Samrådsyttrande

NTN 2015/58

Detaljplan för Skarpnäs, S:3 m.fl., Sprängarevägen 17 i Boo

Natur- och trafiknämnden lämnar följande yttrande

Tydlig gräns mellan industrimark och naturmark

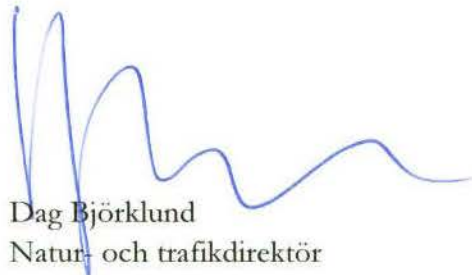
Besökare i naturreservatet får inte uppleva industrimarken som störande. Av den anledningen bör en visuell och audiovisuell barriär etableras mellan industrimarken och naturmarken. En tydlig gräns är även viktig för att förhindra ytterligare annektering av mark. Park- och naturenheten föreslår att stigen som hänvisas till som ”en mindre stig söder om industriområdet” bör iordningsställas och bekostas av planen.

De åtgärder som ska genomföras i naturmarken bör genomföras i samråd med representant från park- och naturenheten.
